【菟野小学校】

番号	路線名	箇所名・住所	通学路の状況 危険の内容	対策要望内容
KE-1	町道神田桜線	たいりん保育園東側道路	抜け道でもあるため、車両の交通量が多く、速度を出して通過するため注意が必要	グリーンベルト等設置 速度制限表示の設置

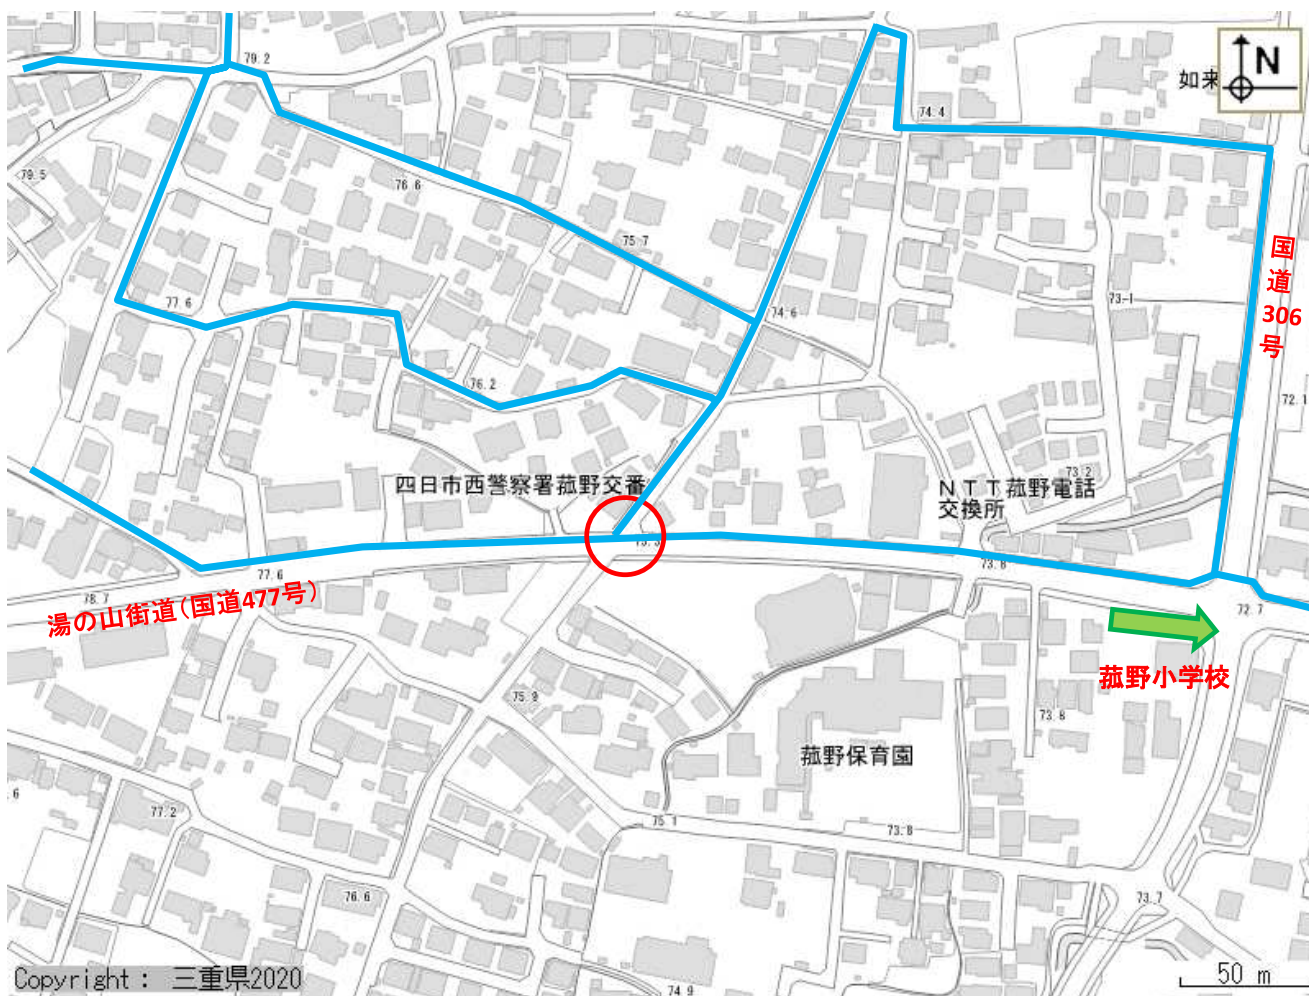
番号	路線名	箇所名・住所	通学路の状況 危険の内容	対策要望内容
KE-2	国道477号	306号交差点～菺野交番付近までの歩道	車両の交通量が多く、車道と歩道の分離が必要（一部ガードレール設置箇所あり）	歩道のカラー舗装化 ガードレールの設置 側溝への蓋設置

・カラー舗装及び側溝蓋については、付近にガードレール又はガードパイプが設置されているのに加え、歩道幅も広いことから、必要性が低いと考えます。
現在、ガードレール等が設置されていない箇所については、住宅等の乗り入れ箇所であるため、追加で設置することは難しいです。《県》

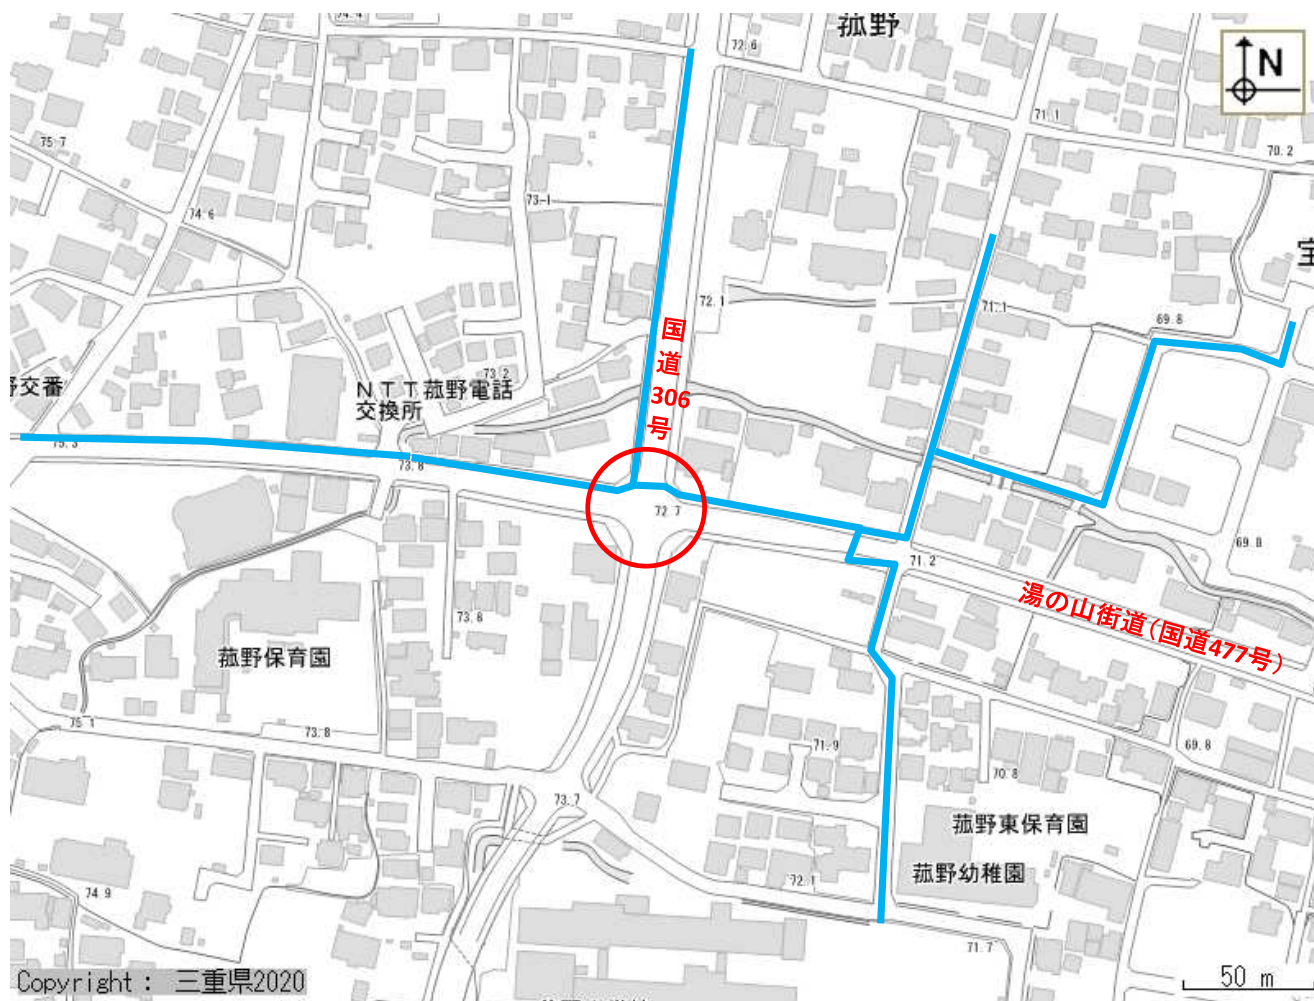
番号	路線名	箇所名・住所	通学路の状況 危険の内容	対策要望内容
KE-3	国道477号	中菺野交差点	東西側に歩行者用信号機が設置されていないため、特に低学年の下校時には横断時に注意が必要	歩行者用信号機の設置

・歩行者用信号機の設置は、道路幅や交通量、横断者数等により判断をしており、現状、判断基準を満たさないため設置は難しいです。
 車両用信号機に従って左右を確認してから横断するように指導をお願いします。《警察》
